# Communauté d'Agglomération Pays Basque

## Révision du PLU de Larressore

**Mémoire établi par la Communauté d'Agglomération Pays Basque,  
avec le concours de la commune de Larressore, sur le Procès-  
Verbal du Commissaire Enquêteur du 26 octobre 2018**

## 2. Lopez Françoise et Michel

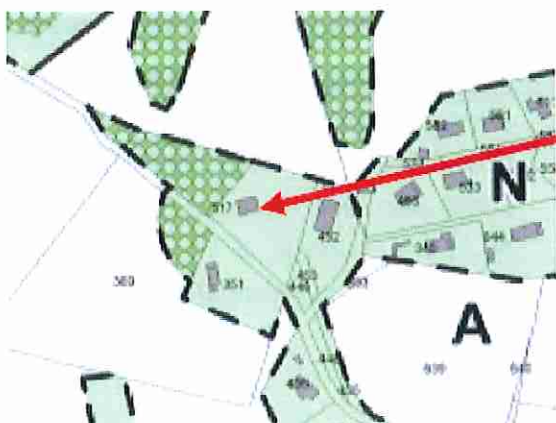
Mme et Mr Lopez demandent que leur parcelle A517 (sur le projet de PLU classée en N) le reclassement en zone constructible. Cette parcelle faisant partie d'un groupe d'habitats et a été achetée constructible.

Observation : le quartier en question n'a pas été identifié comme STECAL notamment du fait de l'absence de dent creuse, il est donc classé en N. Cependant, les extensions des habitations et les annexes sont autorisées en N, selon certaines conditions de densité et d'éloignement (cf. règlement du PLU).

## 3. Pocorena Henriette

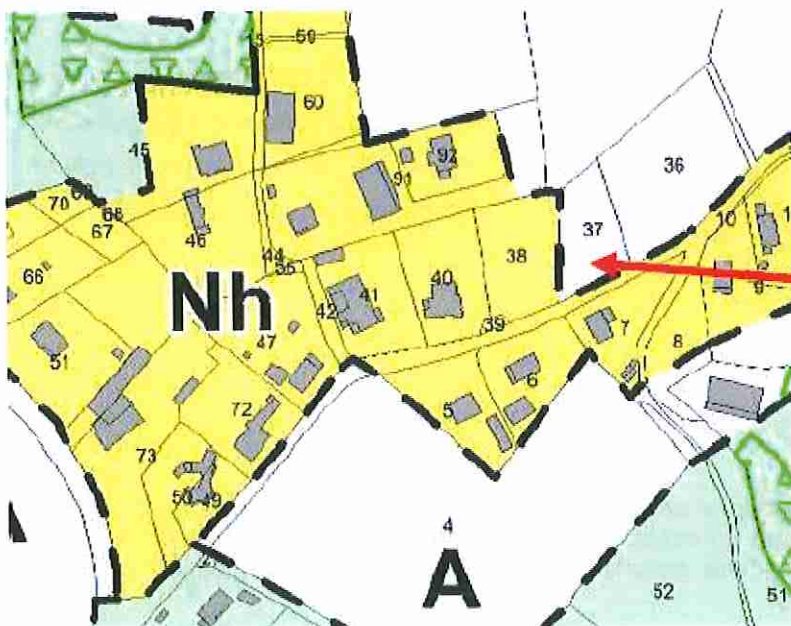
Mme Pocorena Henriette demande que la parcelle AS 37 (sur le projet de PLU classée en A) soit reclassée en zone constructible. Elle est venue pendant la 1<sup>ère</sup> permanence et a laissé un courrier écrit de sa fille justifiant cette demande : cette parcelle se trouve en limite immédiate d'un ensemble de maisons, que l'agriculture "y est actuellement très limitée".

Observation : la parcelle 37 est située en extension d'un STECAL, il est donc classé en A. Seules les dents creuses des quartiers sont rendus constructibles dans les zones Nh (STECAL), aucune extension de quartier n'a été actée. Il faut noter que la parcelle 38 fait l'objet d'un Permis de Construire qui a été délivré.

#### 4. Perrez Christine

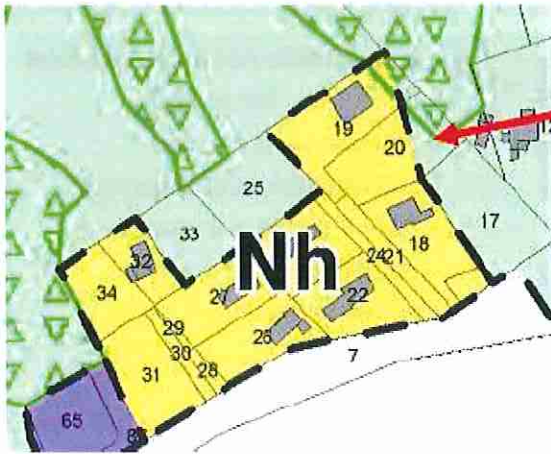
Mme Perrez demande confirmation que sa parcelle ZA20, classée dans le projet de PLU en Nh, sera bien constructible (ne l'était pas dans l'ancien PLU, classée en N). Cette parcelle a été viabilisée en même temps que leur parcelle ZA19.

**Observation :** une partie de la parcelle 20 est bien constructible car classée en Nh, il s'agit d'une dent creuse dans un STECAL.

#### 5. Ustaritz Stéphanie

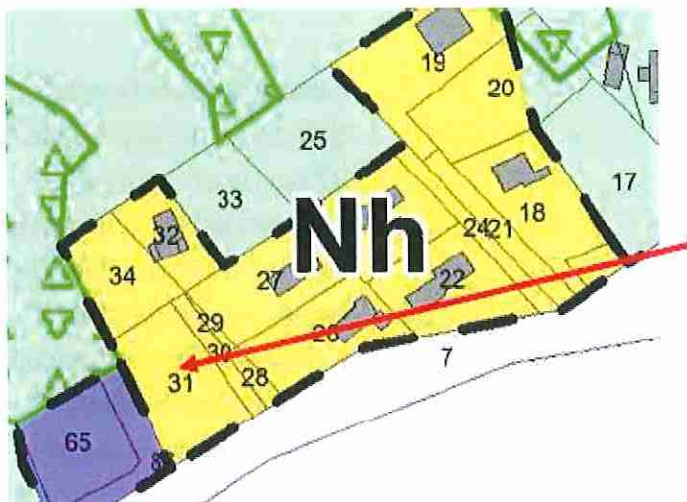
Mme Ustaritz Stéphanie aimerait construire 2 lots sur sa parcelle ZA 31, classée dans le projet de PLU en Nh (anciennement classée N).

**Observation :** la parcelle 31 est classée constructible (zone Nh), il s'agit d'une dent creuse en limite de la zone d'activités. La zone Nh est soumise à une emprise au sol maximale de 20% : le nombre de lots dépend donc de cette emprise au sol, ainsi que des règles d'implantation imposées par le règlement du PLU.

## 8. Lordon Magali

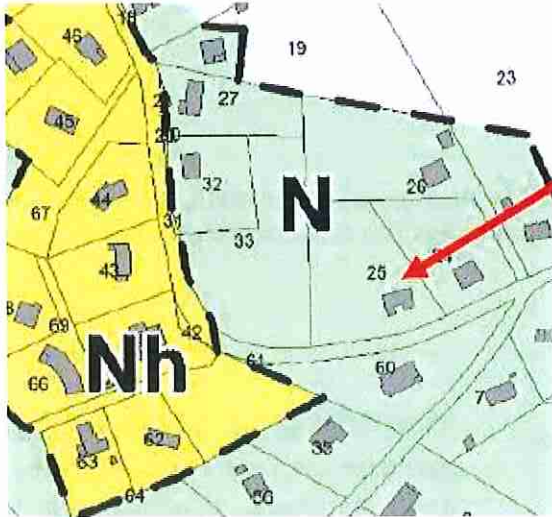
Mme Magali Lordon a déposé un courrier à la mairie le 24 septembre 2018 et est revenue déposer une requête dans le registre lors de la 2<sup>e</sup> permanence. Dans son courrier elle s'étonne de ne pas avoir été prévenue du reclassement de sa parcelle? Elle demande qu'elles sont ses possibilités de construction ou d'extension sur cette parcelle? Sur le registre, elle demande le reclassement de sa parcelle AW 25 (classée en N) en zone constructible, et précise "comme précédemment".

**Observation :** le plan de zonage a été présenté et exposé à la population lors d'une réunion publique à Larressore le 6 décembre 2016. La parcelle 25 est classée en zone N, où les annexes et les extensions des habitations sont autorisées selon certaines conditions (cf. règlement).

## 9. Ipharaguerre Jean-François, Régine

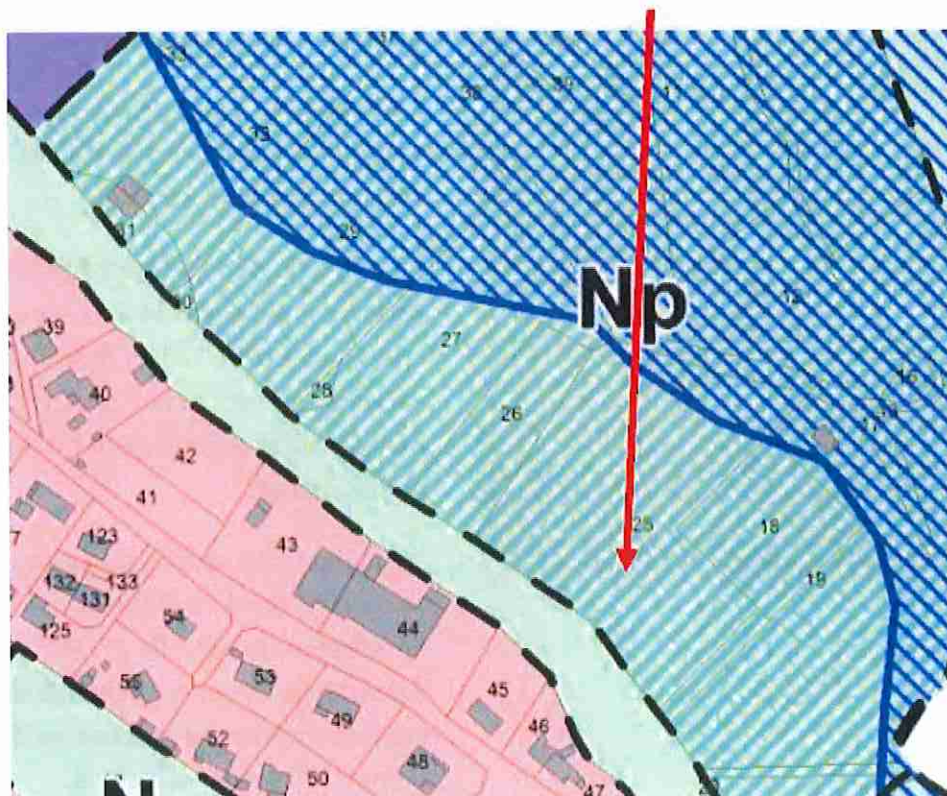
Mme, Mr Ipharaguerre demandent à ce que leur parcelle AE 25, classée en Np puisse être reclassée en Uy (artisanale). Leur parcelle se trouve en contrebas de la départementale, de l'autre côté se trouve la zone UBa. Si cette demande ne pouvait aboutir, ils voudraient savoir si un exploitant horticole pouvait s'installer en zone Np avec une zone de vente ouverte au public.

**Observation :** la parcelle 25 ne peut être classée en zone artisanale car elle est située en zone inondable et dans le périmètre de protection du captage Errepira.

## 10. Tatuca Louis

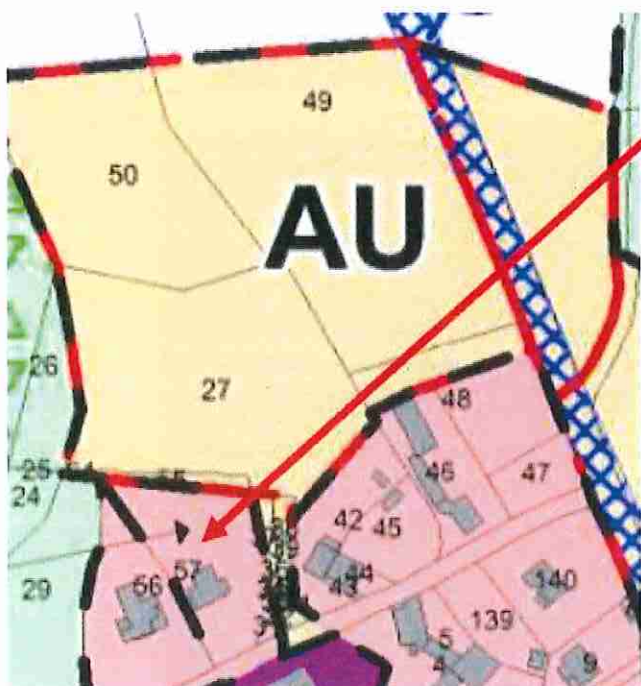
Mr Tatuca Louis, aimerait savoir suite au reclassement de sa parcelle AB 57 en UBa et à la nouvelle zone AU au-dessus de son terrain :

- Si le chemin d'accès privé le long de sa parcelle (côté parcelle 42) est susceptible d'être agrandi?

- Serait-il possible de transformer ce chemin en espace vert et créer une autre route côté D20 de manière à éviter les nuisances aux abords des maisons lors du passage des voitures par ce chemin.

- Il souhaiterait vendre une partie de sa parcelle nord (1 000 m<sup>2</sup>), limitrophe à la parcelle 27. Pour cela, il demande si ce serait possible de créer une sortie sur la route qu'il a demandé de créer ci-dessus.

**Observation :** les conditions d'accès aux parcelles sont analysées lors de l'instruction des autorisations d'urbanisme (PC, PA, DP). Il n'est pas prévu d'imposer de transformer ce chemin en espace vert car il est nécessaire à l'accès aux parcelles, notamment afin de proposer un maillage viaire de l'ensemble de la zone AU. L'OAP relative à la zone impose un double accès, par la route départementale et par ce chemin d'accès. Ce double accès vise à assurer un maillage cohérent de l'ensemble de la zone et éviter les raquettes de retournement qui ne constituent pas la meilleure solution technique ni paysagère.

### 11. Irosbehere Bernadette

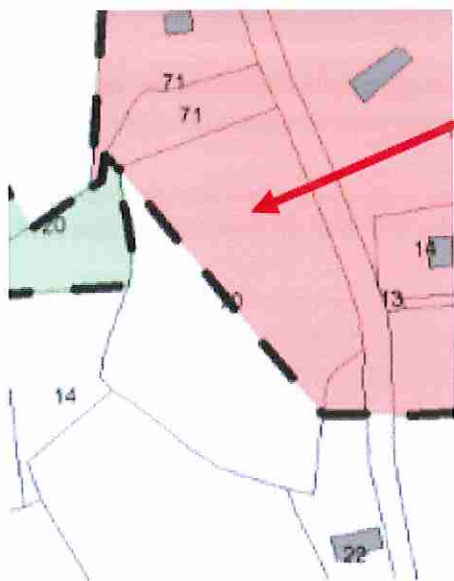
Mme Irosbehere demande le reclassement de la partie sud de sa parcelle AW70 en constructible. En effet, seule la partie nord est classée en Ubc, où il y a un trou qui ne permet pas de construction, contrairement à la partie sud de la parcelle qui est classée en zone agricole.

**Observation :** les élus estiment que la constructibilité accordée à la parcelle AW70 est suffisante pour l'implantation d'un ou deux lots.

## 12. Iribaren Gratien

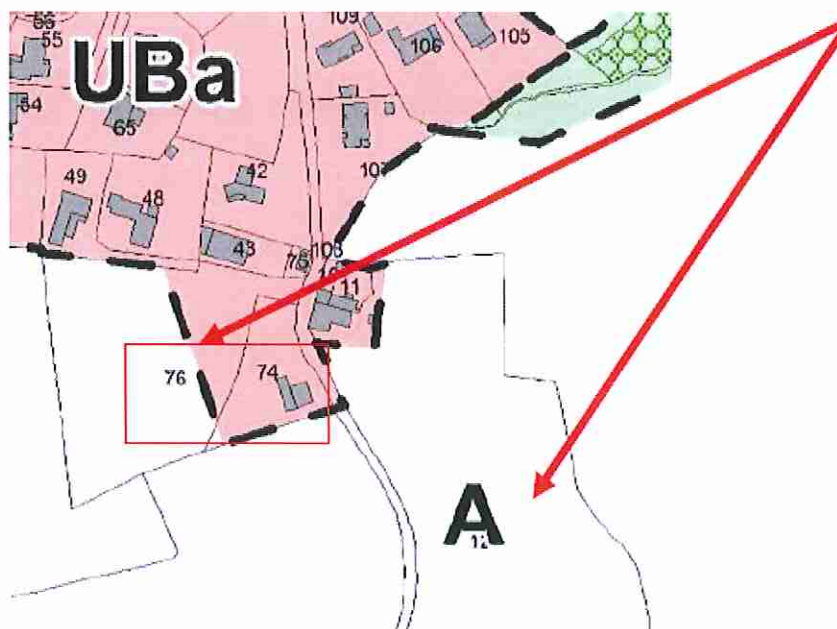
Mr Iribarren Gratien demande de transférer sa zone constructible de la parcelle AM74 et AM76, sur la parcelle AN12.

Il explique qu'il a déjà effectué cette demande par courrier auprès de la Mairie de Larressore en date du 15 décembre 2016, ils veulent conserver la vocation agricole des parcelles AM74 et AM76 avec son hangar déjà existant (dépôt de matériel, tracteurs...).

**Observation :** la délimitation actuelle de la zone a été faite au regard des conditions d'accès et de la topographie des lieux, tout en gardant l'objectif de limiter la consommation d'espace agricole. Le zonage est donc jugé optimum et sera conservé.

### 13. Martine Truffart

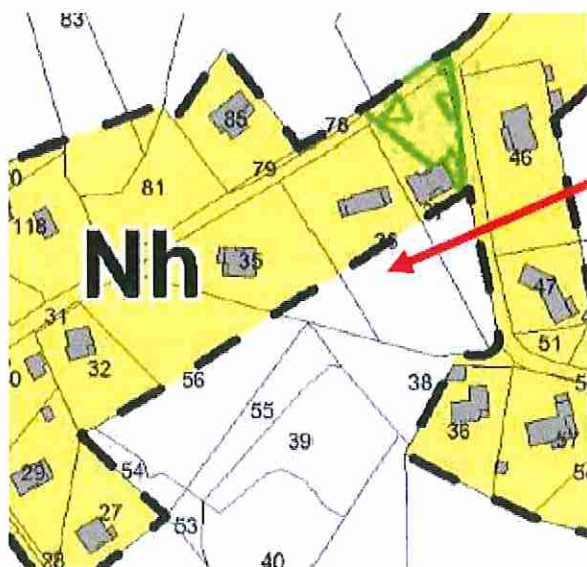
Mme Truffart et Mr Courville ont envoyé un courrier postal daté du 02/10/18. Ils demandent "la modification de zonage de leur parcelle AR36 a et b en extension constructible".

La partie Nord est déjà constructible, apparemment leur demande par courrier est que la totalité de leur parcelle passe en Nh pour être en totalité constructible.

**Observation :** il s'agit d'un STECAL pour lequel seules les dents creuses sont rendues constructibles. Le fond des parcelles ne constituent pas des dents creuses et sont donc classés en A.

## 15. Lamerens Jean-Michel

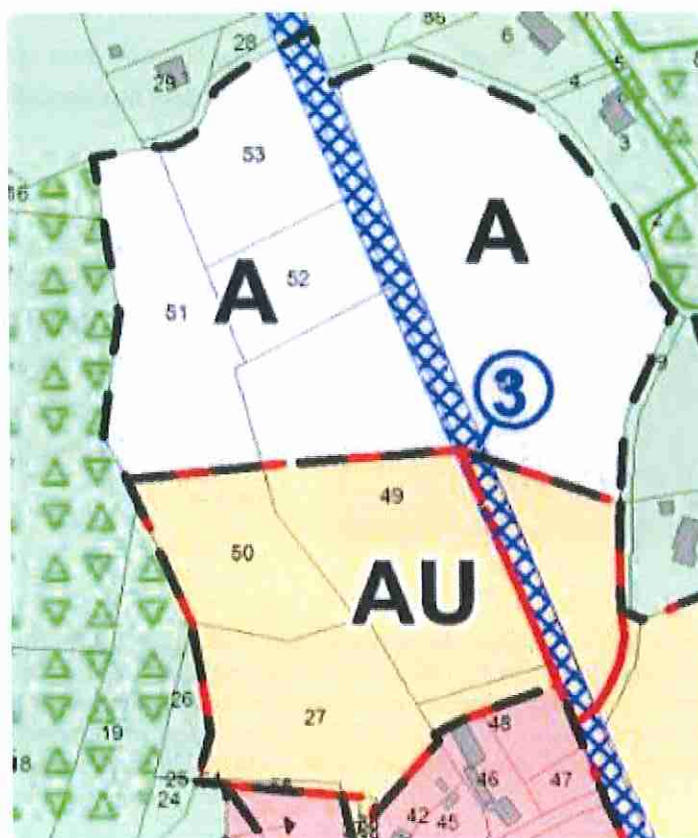
Pour la partie RD 932 - Pont d'Halsou, un emplacement de 4 m à partir du bord de chaussée de la RD 650 est nécessaire pour la réalisation de cet aménagement multimodal.

Nous sollicitons, lors de la révision actuelle du PLU, la mise en place de cet emplacement réservé le long de la RD 650 entre la RD 932 et le pont d'Halsou selon le plan ci-joint.

**Observation : les élus proposent la création d'un emplacement réservé supplémentaire le long de la RD650 pour permettre l'aménagement de ce cheminement doux. La création de cheminement doux est parfaitement compatible avec les orientations du PADD.**

## 17. Mme, Mr Etchegarray

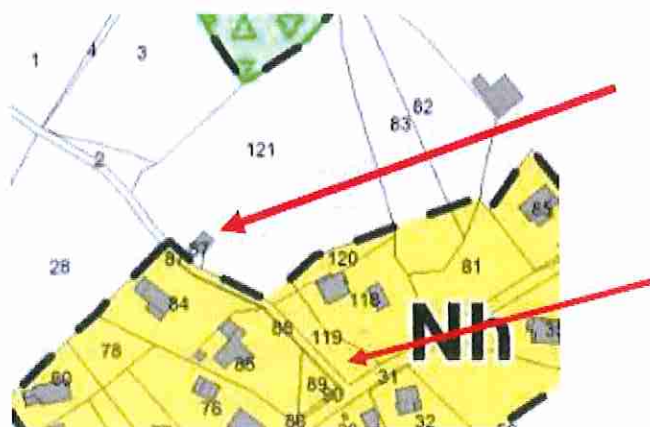
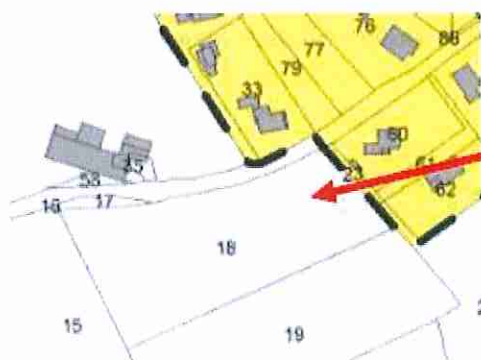
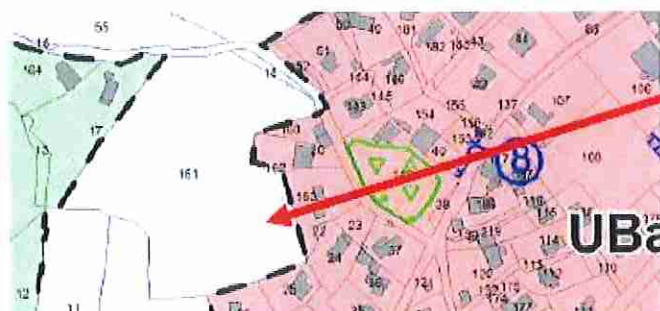
Mme, Mr Etchegarray demandent le reclassement en Nh d'une partie de la parcelle A0121, actuellement classée en A (2 000 m<sup>2</sup>) comprenant le bâtiment existant pour le réhabiliter. En effet, cette parcelle est limitrophe de leur parcelle A0119, classée en Nh. Ils précisent que cette parcelle (A0 119) est toute en longueur et sa configuration est limitée.

Ils demandent également qu'une partie de la parcelle A018 (actuellement classée A) devienne constructible, considérant qu'elle constitue une dent creuse, limitrophe aux parcelles 33, 60, 61 et 62.

Enfin, ils demandent de rendre constructible une partie de la parcelle AB161, actuellement classée A, limitrophe à la parcelle 160, classée en Uba et formant une dent creuse.

**Observation :** la présence d'une bordure sur la parcelle 121 n'est pas suffisante à classer cette parcelle en zone constructible, la route formant une limite nette à la zone constructible et la parcelle 121 est une grande parcelle agricole que les élus souhaitent maintenir en l'état. La parcelle A018 est située en extension d'une zone Nh, elle est donc classée en A. L'extension de la zone UBa sur la parcelle AB161 n'est pas retenue, il s'agit de terres agricoles de grandes superficies.

### 18. Sabarots Mathieu

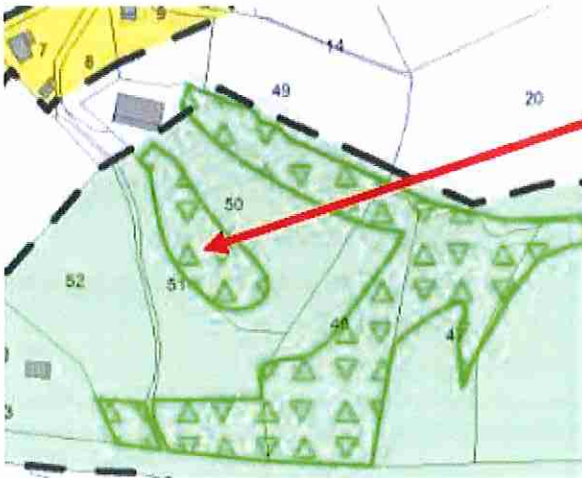
Mr Sabarots signale une erreur sur le plan de zonage : l'espace boisée présent sur la partie ouest de sa parcelle AR50 n'existe pas et se trouve en réalité sur la parcelle 51.

Il demande que sa parcelle aujourd'hui classée N sur le projet de révision, devienne agricole en totalité, sachant qu'une partie de sa parcelle où se trouve son bâtiment est déjà classée en A. Il ne comprend pas pourquoi toute sa parcelle n'est pas classée en A? Il est déjà exploitant agricole (piment d'Espelette) et aimerait développer son activité .

**Observation :** l'élément paysager sera effectivement corrigé pour être cohérent avec la réalité de l'existant. Les parcelles non boisées seront classées en A.

## 22. Mr Magis

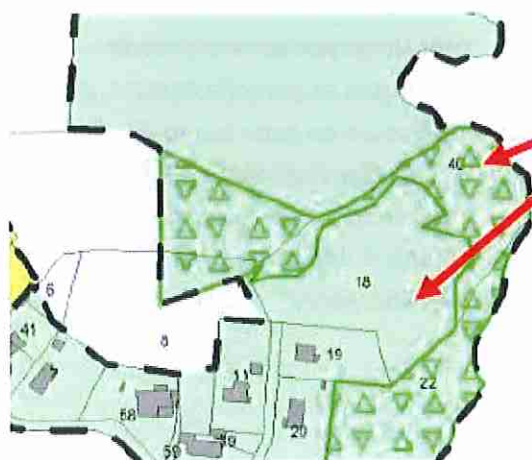
Mr Magis demande que sa parcelle AP18 soit reclassée en agricole (actuellement en N). En effet, il aimerait développer une activité agricole pour exploiter du piment d'Espelette.

Il est également propriétaire de la parcelle AP40, actuellement classée en N et boisée, mais "ce bois n'a pas d'intérêt écologique", il demande également le reclassement de cette parcelle en agricole dans la perspective de développement de son activité.

**Observation :** la parcelle 18 est effectivement une parcelle à destination agricole, elle sera donc reclassée en A. La parcelle 40 sera maintenue en N et en éléments paysagers car elle est boisée.

## 23. Mme Garat

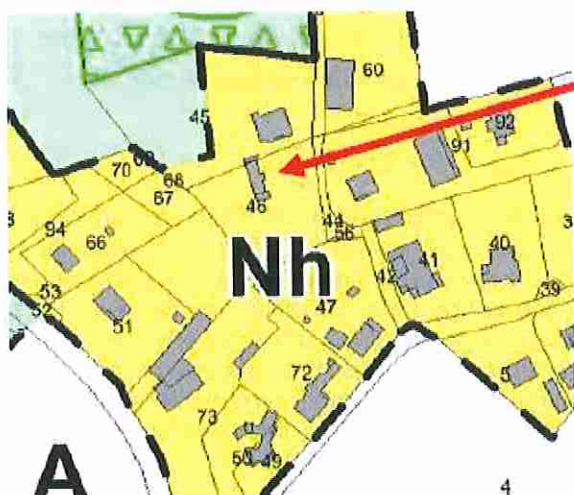
Mme Garat pose la question : "est-il possible en zone Nh de construire un lotissement de 4 maisons sur une parcelle d'environ 7 000 m<sup>2</sup> sachant que cette parcelle est au bout d'une zone et que le chemin d'accès est privé (AS46). L'accès privé a été autorisé par courrier pour uniquement le passage d'une seule maison et non de 4".

**Observation :** la constructibilité en zone Nh est soumise aux règles d'emprise au sol, d'implantation et d'accès imposées par le règlement écrit du PLU. Les élus invitent le pétitionnaire à analyser le règlement et à se rapprocher des services instructeurs pour savoir si le projet envisagé est possible.

#### 24. Mr Hirigoyen

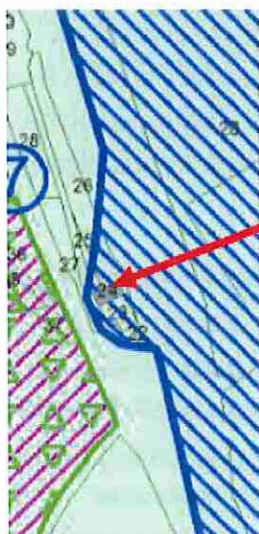
Mr Hirigoyen aimerait savoir pourquoi sa parcelle AC0024 a été reclassée en zone inondable ?  
"Quand je regarde le nouveau plan de zonage, cette parcelle ressemble plutôt à une verrue, et je ne vois pas la cohérence?"

- "D'autre part, j'ai fait plusieurs demandes de réhabilitation du bâtiment existant sur ma zone (qui ont été refusées) , malgré qu'elle soit en zone hachurée bleue sachant que j'ai bien respecté la hauteur de plancher à hauteur de 1 m au-dessus du terrain naturel et qu'aucune extension n'a été demandée. Merci de m'indiquer clairement comment je pourrais réhabiliter ce bâtiment?"

**Observation :** la commune de Larressore est située dans le périmètre du Plan de Prévention des Risques inondations prescrit en date du 20 avril 2016. Un courrier du Préfet en date du 17 juillet 2017 détaille l'inondabilité de la parcelle. Une étude hydraulique sur la Nive aval et ses principaux affluents pour un événement d'occurrence centennale est en cours de réalisation. La carte provisoire de l'étude hydraulique indique que la parcelle AC n°24 est affectée par les inondations des cours d'eau étudiés. Cette étude intègre notamment les relevés de laisses de crues suite aux événements du 4 juillet 2014. La parcelle se situe en zone d'aléas qualifiés de forts où les hauteurs d'eau sont supérieures à 1 m. Cette situation est confirmée par une laisse de crue levée au niveau du bâtiment et dont le niveau d'eau est situé à 1.67 m au-dessus du terrain naturel. En conséquence, la parcelle a effectivement été classée en zone inondable dans le zonage du PLU.

## 25. Mr Gorostiaga

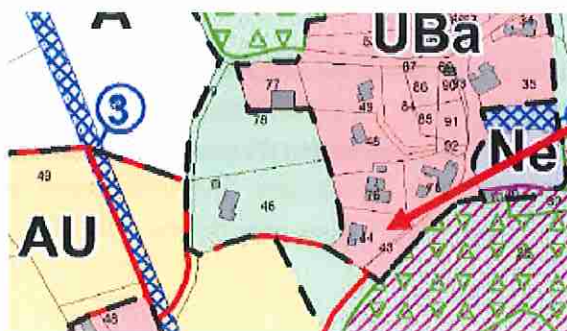
Mr Gorostiaga s'inquiète de la proximité de la zone AU et des potentielles nouvelles constructions sur le risque inondation. *"J'attire votre attention sur le risque de trop imperméabiliser les sols qui en cas de fortes pluies viendraient se déverser sur ma zone d'habitation ou sur les habitations voisines. Actuellement se déverse énormément d'eau sur notre zone. J'ai une grosse crainte par rapport à l'urbanisation de cette zone AU avoisinante"*.

**Observation :** concernant la gestion des eaux pluviales, la problématique a été prise en compte dans le cadre de l'OAP relative à ce secteur. Une zone tampon est notamment prévue entre la zone constructible et le quartier Portuita afin de gérer ces eaux pluviales. Concernant les autres questions, elles ne relèvent pas directement du PLU.

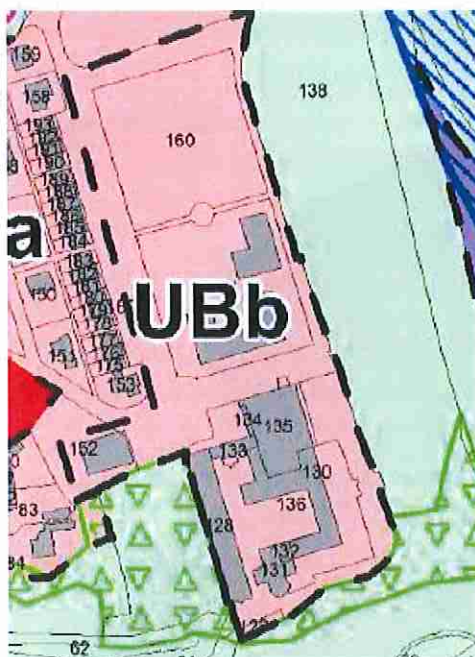
3-7-1 Secteur entrée Sud : Le plan de zonage sera-t-il bien corrigé pour faire apparaître la totalité du périmètre de l'OAP (situé en zone UBa) couvrant la superficie de 0,4 ha?

**Réponse :** le périmètre OAP sera corrigé sur le plan de zonage.
